**RÉPONSES D'HYDRO-QUÉBEC DISTRIBUTION
À LA DEMANDE DE COMPLÉMENT DE PREUVE
DE LA RÉGIE**

**DEMANDE DE COMPLÉMENT DE PREUVE DE LA RÉGIE DE L'ÉNERGIE RELATIVE À LA DEMANDE
DE FIXATION DES CONDITIONS D'IMPLANTATION DU RÉSEAU DE DISTRIBUTION D'ÉLECTRICITÉ
D'HYDRO-QUÉBEC DANS LA VILLE DE ROUYN-NORANDA**

**RÉPONSE D'HYDRO-QUÉBEC DISTRIBUTION
À LA QUESTION 1.2 DE LA RÉGIE**

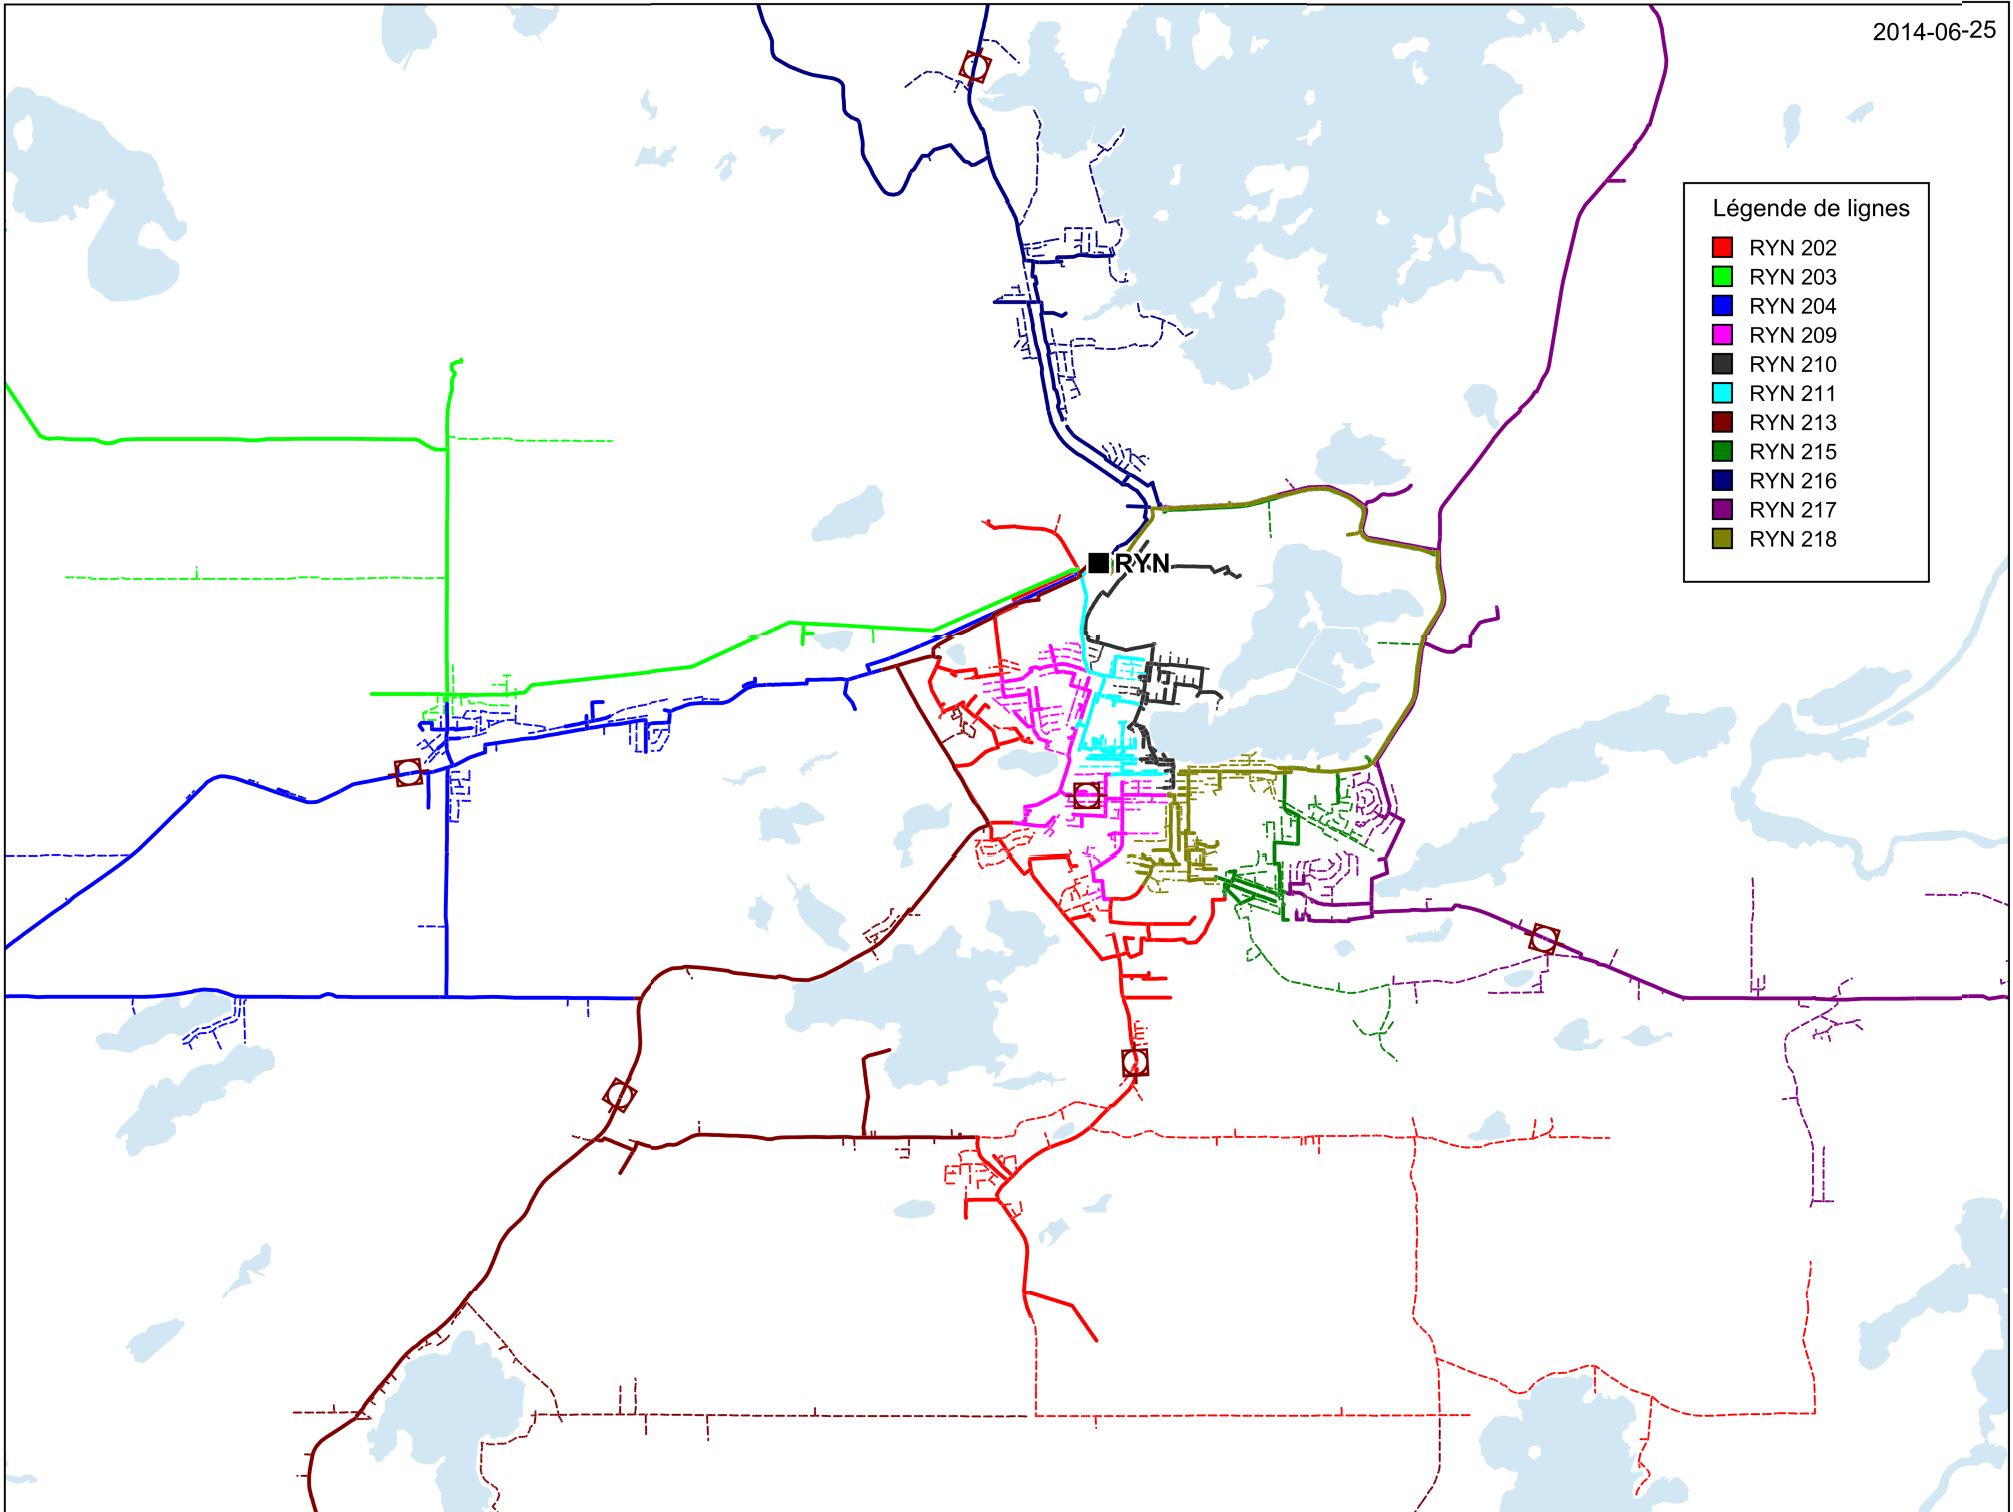
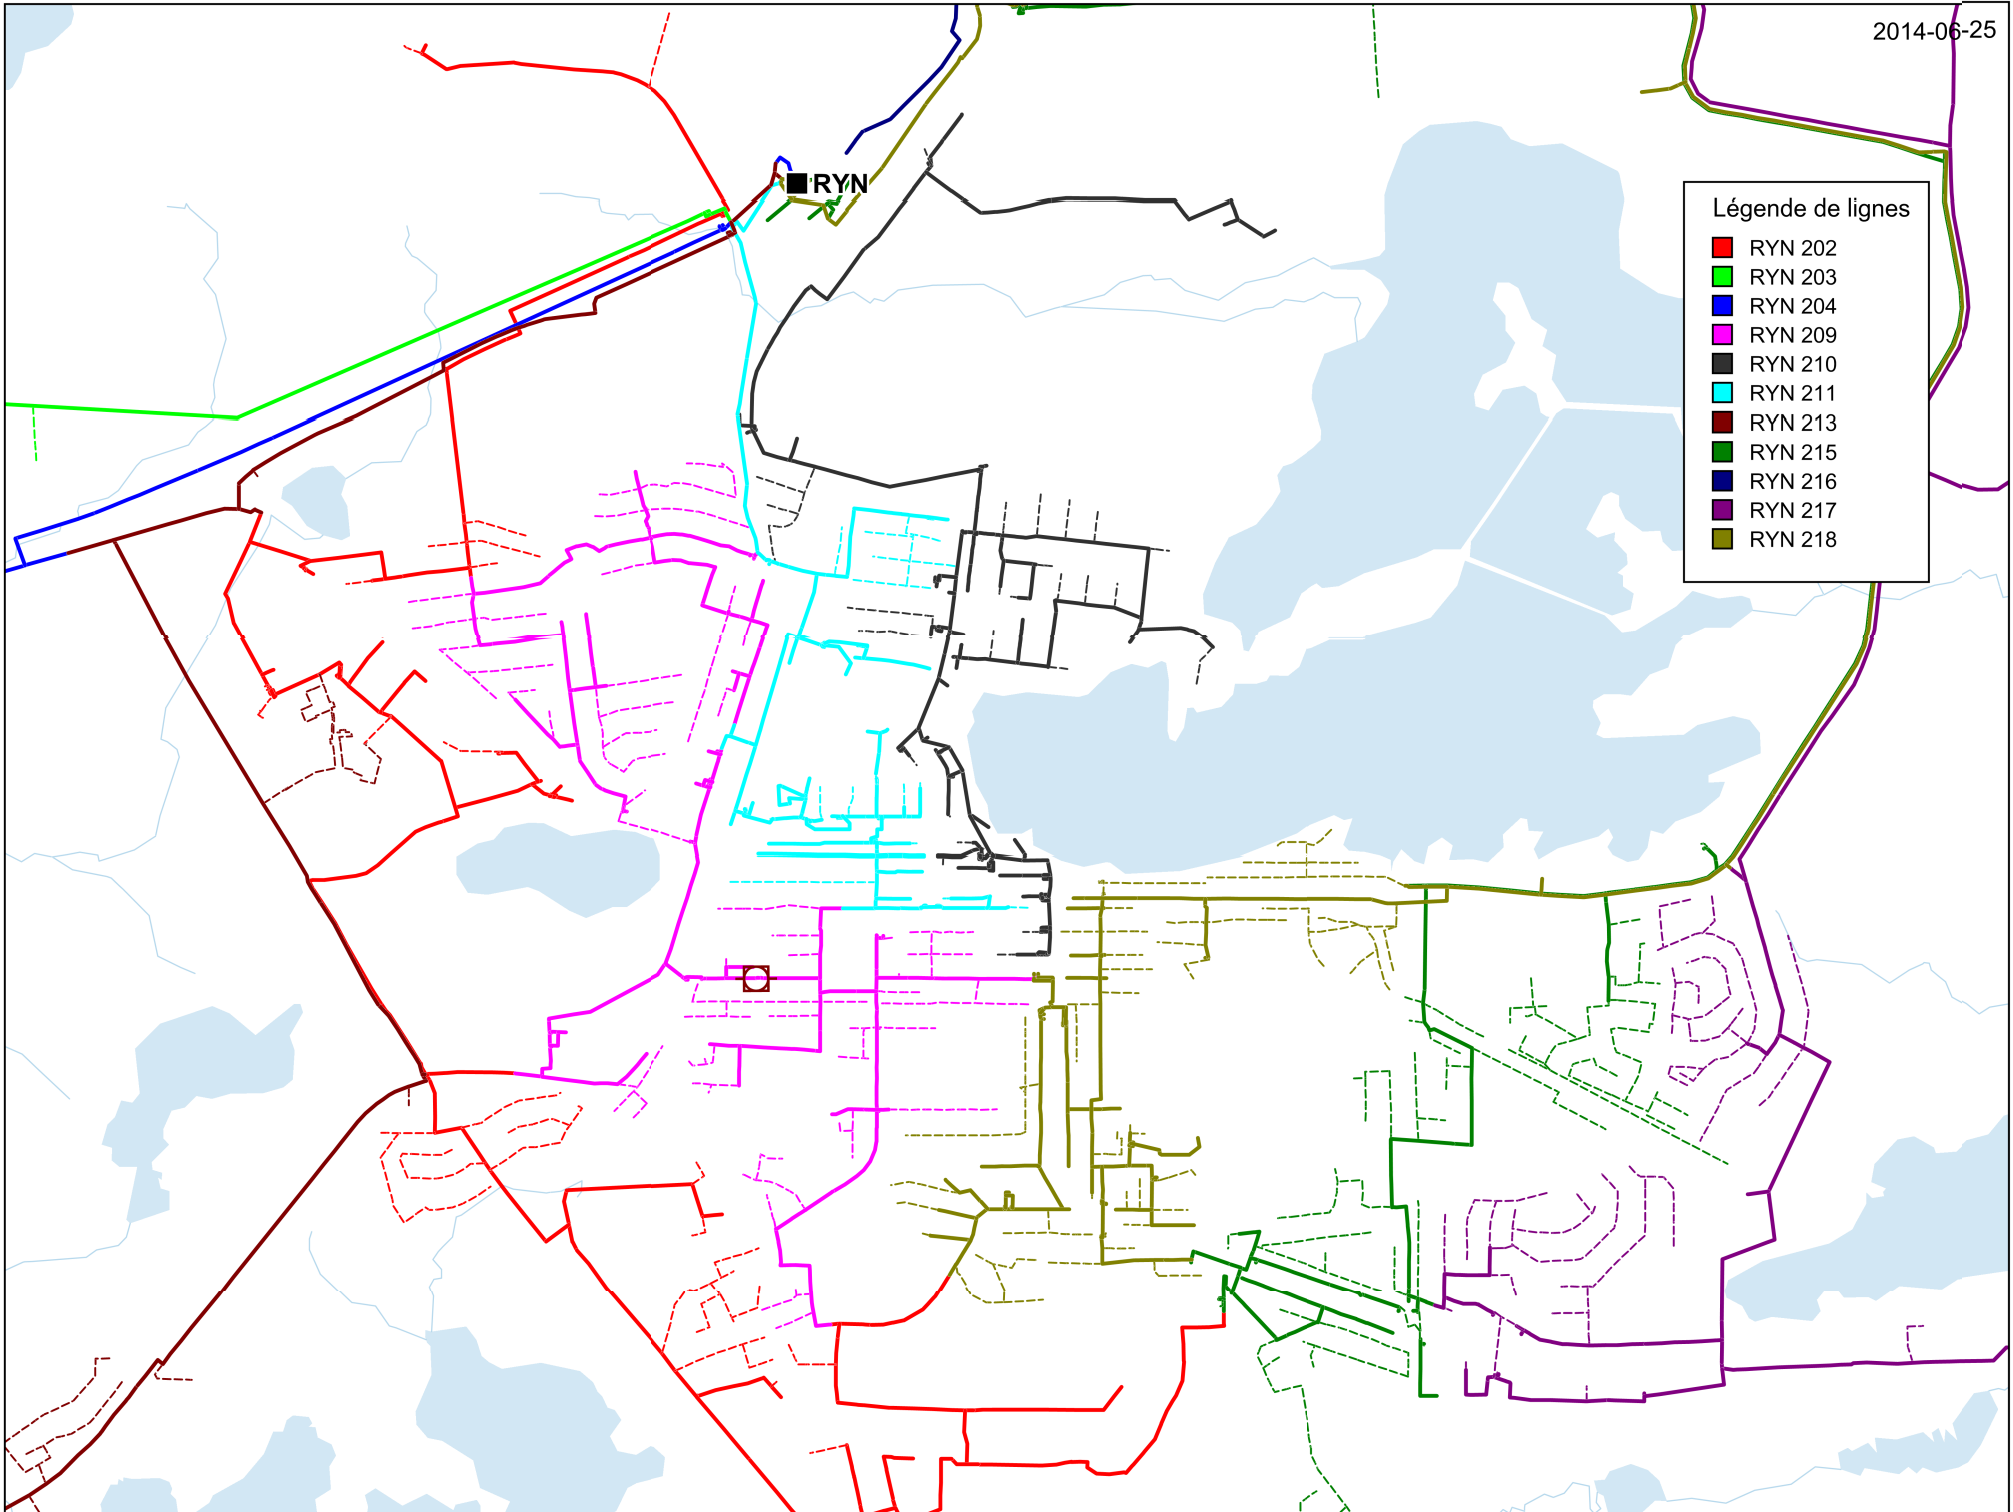
- 1.2. Veuillez présenter le schéma unifilaire du poste Rouyn afin d'être en mesure d'apprécier la répartition de la charge sur les lignes.

Voir les schémas du poste de Rouyn dont dispose le Distributeur à l'annexe de la présente pièce.
